STACY施設の変更に係る設計及び工事の計画の認可申請書
〔実験用装荷物の製作及びデブリ模擬炉心の新設〕 補足説明資料

STACY施設 設工認

(実験用装荷物の製作及びデブリ模擬炉心の新設)

STACY施設 設工認 (実験用装荷物の製作及びデブリ模擬炉心の新設) 【指摘事項回答】

設工認申請書第1編 実験用装荷物の本文構造図に水分率の上限を記載(赤破線部)し、補足説明資料2の内容を第2編 デブリ模擬炉心(1)の添付書類に追加して補正する。

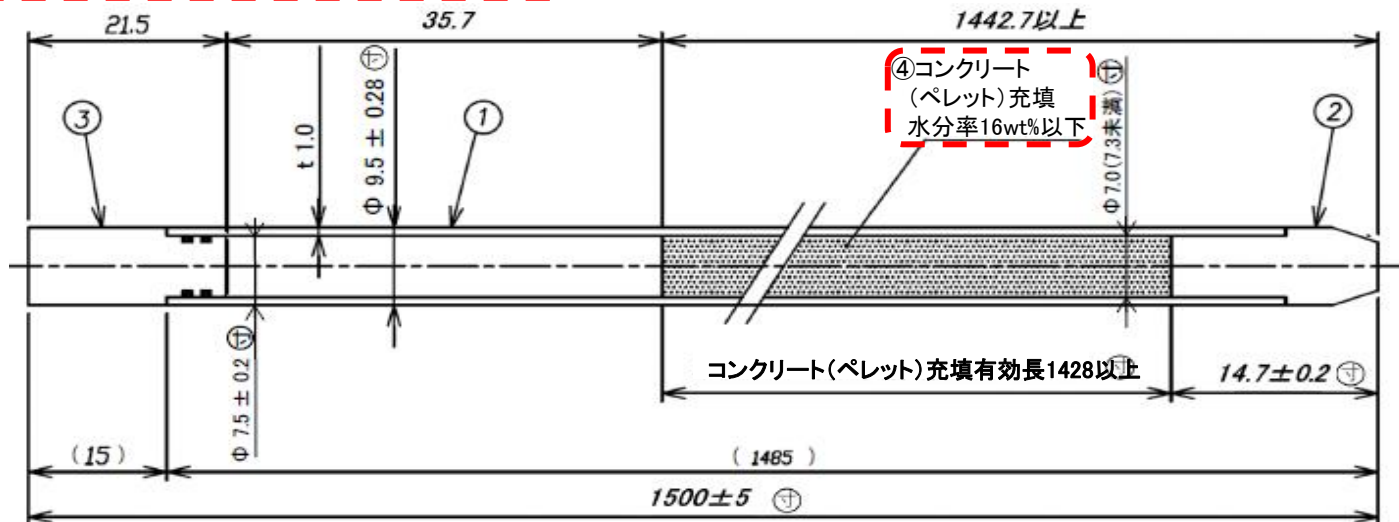
<指摘事項 No.7>

コンクリートの組成が反応度に与える影響は、コンクリートに含まれる水分量の変化によるものが支配的であるため、第1編 実験用装荷物の本文構造図にコンクリートの水分量(水分率)の上限値を記載して補正する。

図6 安全板の挿入位置 (例)

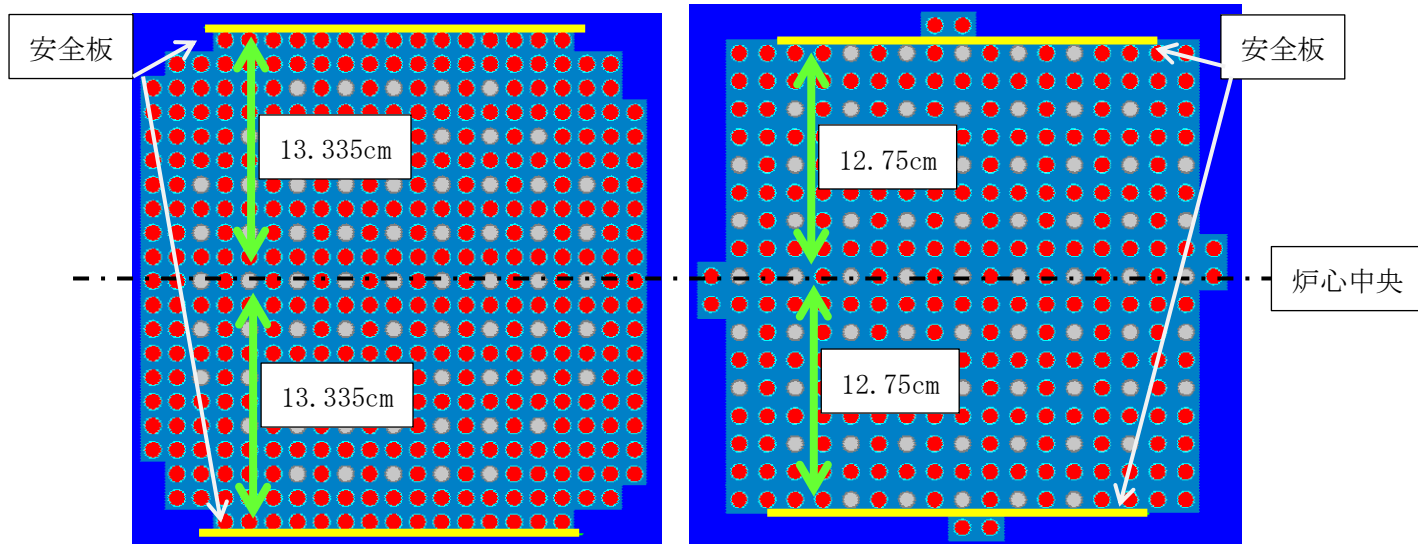
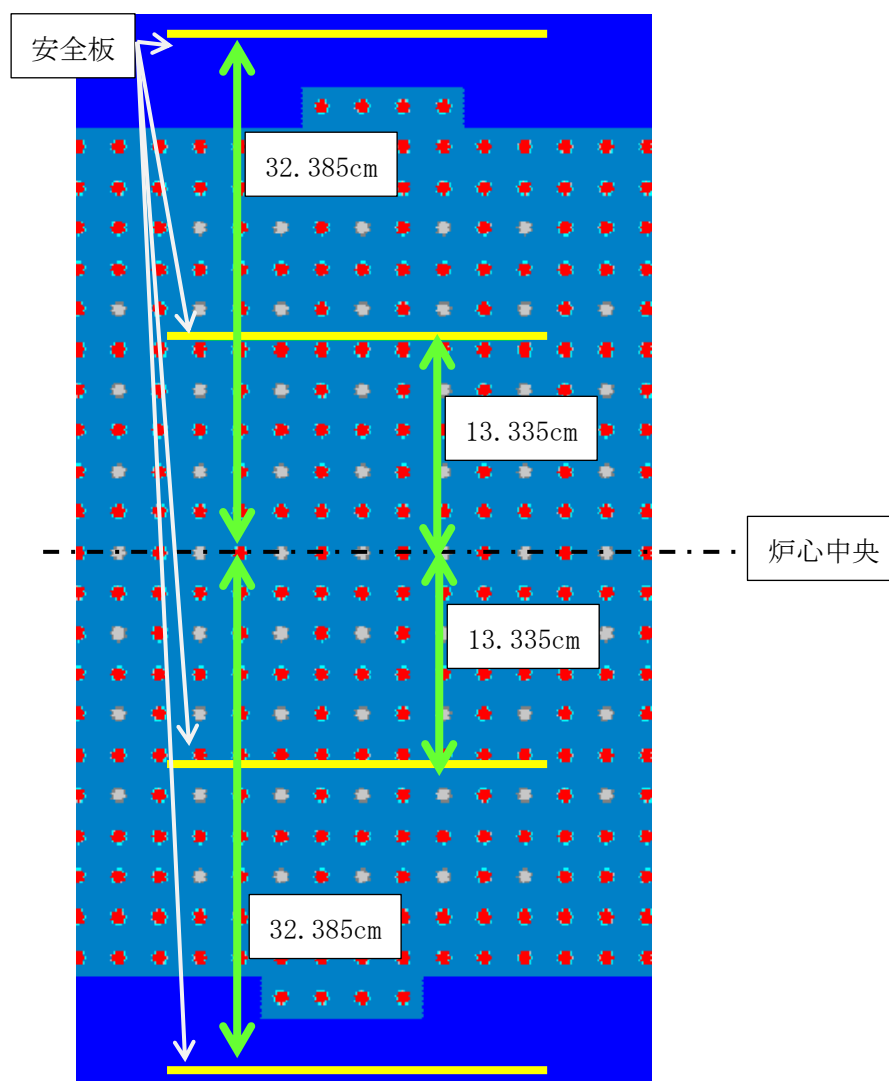
コンクリートの密度及び水分量が、炉心の重要な核的制限値である原子炉停止余裕及びワンロードスタック（最大反応度効果を持つ安全板1枚が挿入不能時）マージンに及ぼす影響を評価するため、①及び②でコンクリート密度及び水分量を変化させた炉心とそれに安全板1枚を挿入した炉心との反応度差を解析した。このとき、安全板挿入位置は、すべてのケースで炉心中央付近のスリットに統一し、安全板挿入による水位上昇等の考慮は、設工認添付計算書（保安規定に基づく炉心構成解析での手順と同じ。）と同様とした。コンクリート密度及び水分量が安全板の原子炉停止効果に与える影響評価の結果をそれぞれ図4及び図5に示す。図の縦軸は、基準とした普通コンクリート組成の炉心（基準炉心）に安全板を挿入したときの反応度効果と、密度及び水分量を変化させた炉心（変化炉心）において基準炉心と同じ位置に安全板を挿入したときの反応度の差で表し、負の値（図の下側）となる場合は、安全板の原子炉停止効果がより高まった安全側の変化であることを意味する。評価の結果、コンクリート密度及び水分量の変化に対する顕著な応答は見られず、正の値（図の上側）の増分は最大でも $2 \times 10^{-3} \Delta k/k$ （2標準偏差程度）であり、モンテカルロ計算に由来する統計誤差で説明できる範囲である。これらの結果から、2.0倍までのコンクリート密度及び水分量の変化が安全板の原子炉停止効果に与える影響は小さいことが確認できる。このため、以下の解析では、コンクリートは標準組成のものを使用する。

図9 棒状燃料本数と安全板の原子炉停止効果

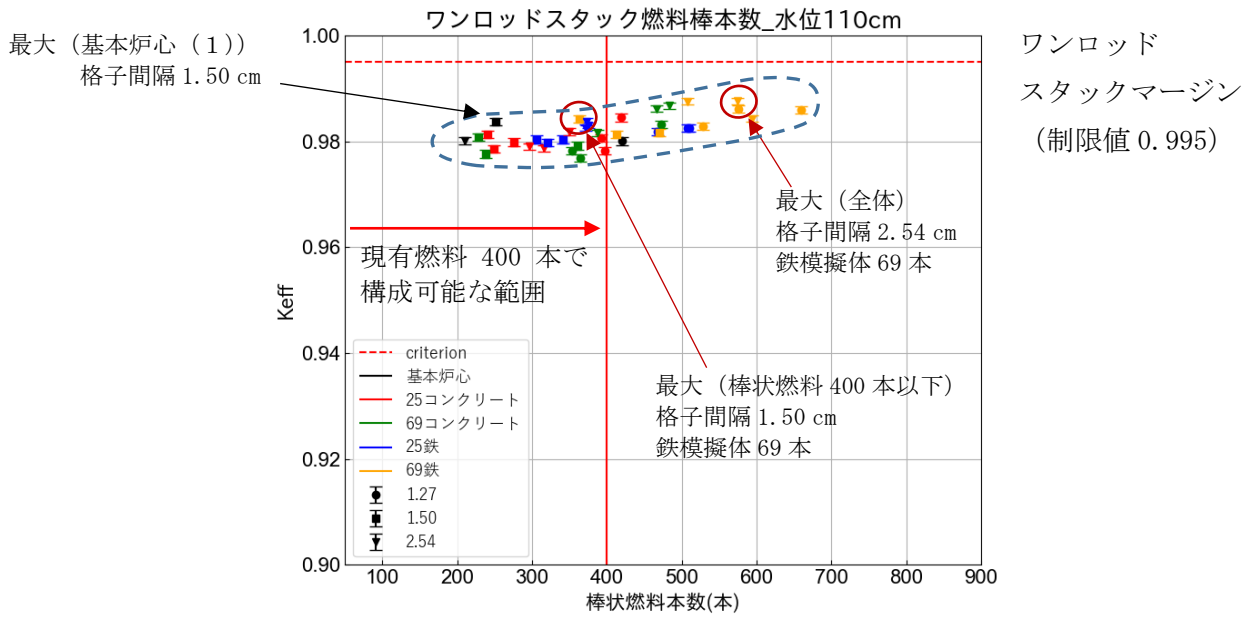
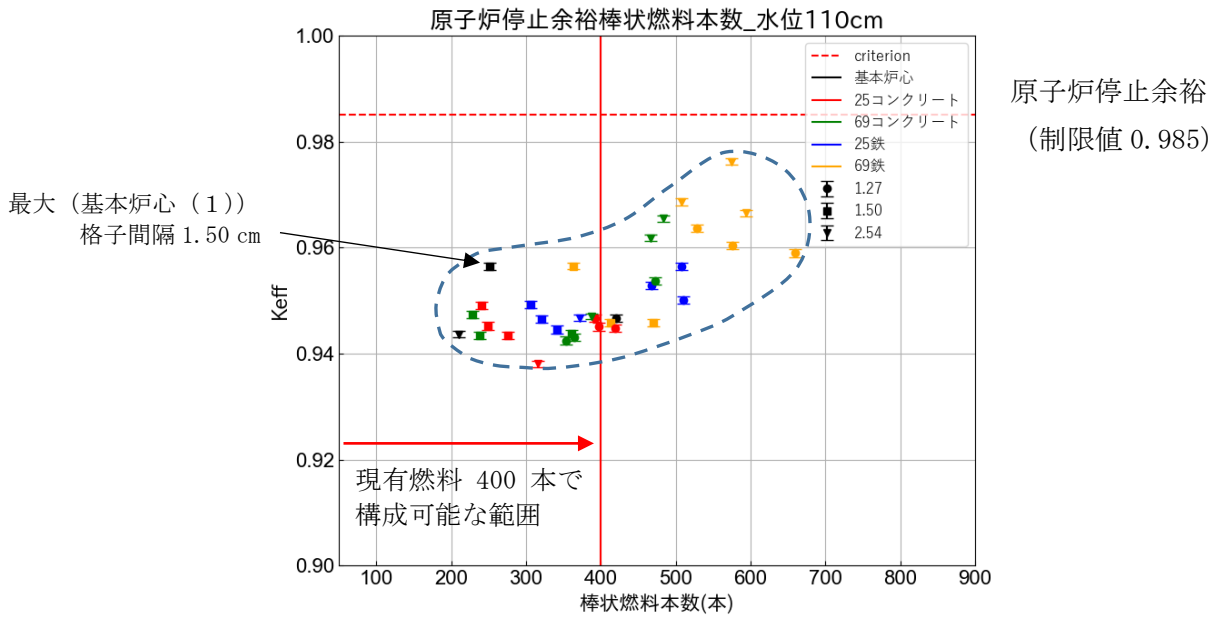
<指摘事項 No.10 ①>

図7及び図8に示したすべての炉心ケースについて、棒状燃料本数によって整理した結果を、ワンロッドスタックについて図9-(a)に、安全板を全挿入した原子炉停止余裕について図9-(b)に示す。安全板の原子炉停止効果は棒状燃料本数が増大する(すなわち炉心が大きくなる)に連れて全体として弱まる傾向を見せるが、適切な安全板配置により、デブリ構造材模擬体の種別及び挿入本数に依らず、すべての体系で制限値を満足することができる見通しが得られた。中性子実効増倍率のばらつきは安全板全挿入時のほうが大きい、基本炉心(1)における安全板挿入時の実効増倍率に対し $\pm 0.02 \Delta k$ の範囲である。制限値に対して最も厳しい結果は、安全板全挿入時では制限値との反応度差が $9 \times 10^{-3} \Delta k$ 、ワンロッドスタック時には $7 \times 10^{-3} \Delta k$ であり、ワンロッドスタック時の評価のほうが厳しい結果が得られた。本解析において制限値に対し最も厳しい結果を与える炉心は、図9-(a)中に示したとおり、格子間隔 2.54 cm でデブリ構造材模擬体(鉄)を 69 本挿入した炉心である。また、STACY の初臨界炉心として想定される現有の棒状燃料 400 本を使用した場合は、格子間隔 1.50 cm でデブリ構造材模擬体(鉄)を 69 本挿入した炉心である。ただし、この場合、基本炉心(1)(デブリ構造材模擬体挿入なし)との反応度差は $6 \times 10^{-4} \Delta k/k$ (1標準偏差程度)であり、ほとんど違いは見られない。このため、現有の 400 本の棒状燃料を用いる炉心の範囲では、基本炉心(1)に少数本の鉄のデブリ構造材模擬体を挿入した炉心において使用前事業者検査を行っても差し支えない。
